改善箇所説明図②

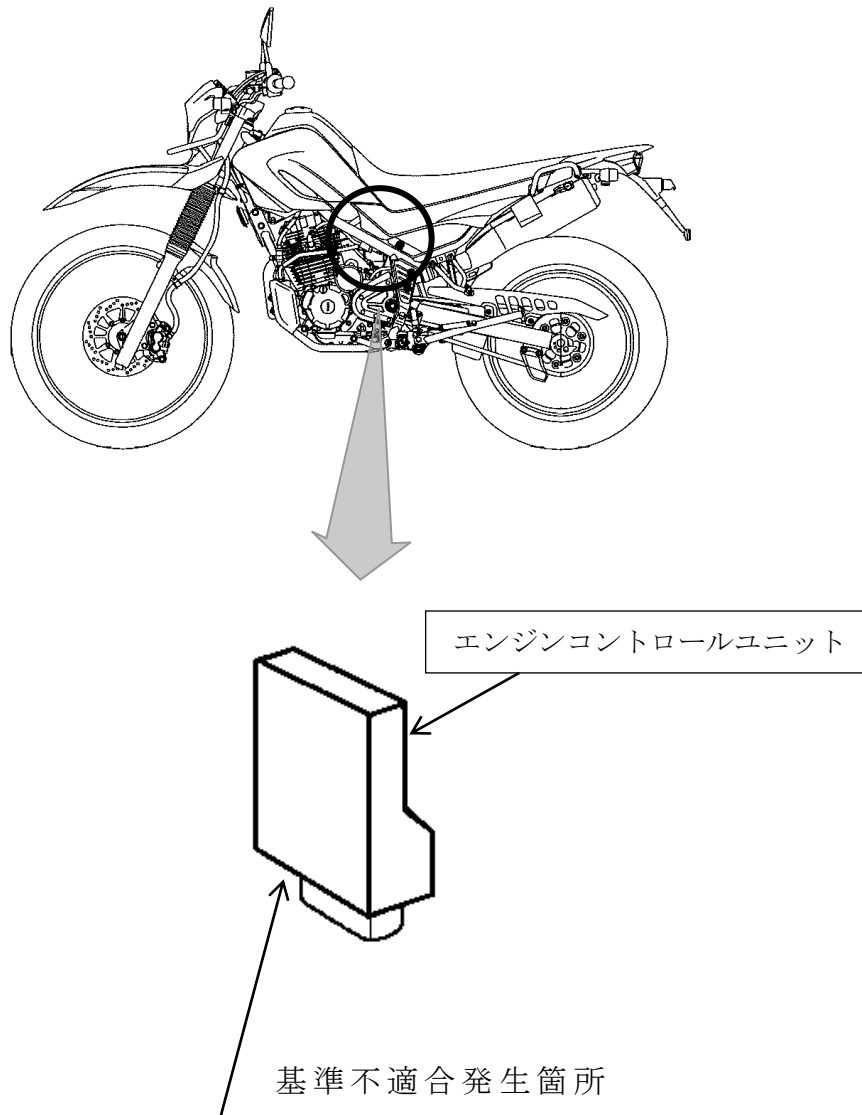
エンジンコントロールユニットのプログラムが不適切なため、スロットルをわずかに開けた状態を保持すると、過度に燃料を増量して燃焼室内に吸入される混合気が濃くなるので、薄くしようと燃料を減らす制御が入る。その状態からスロットルを閉じると、燃料を増量する制御は停止するが、燃料を減らす制御は継続するため、混合気が薄くなり、最悪の場合、エンストするおそれがある。

改善の内容：全車両、エンジンコントロールユニットのプログラムを対策プログラムに書き換える。
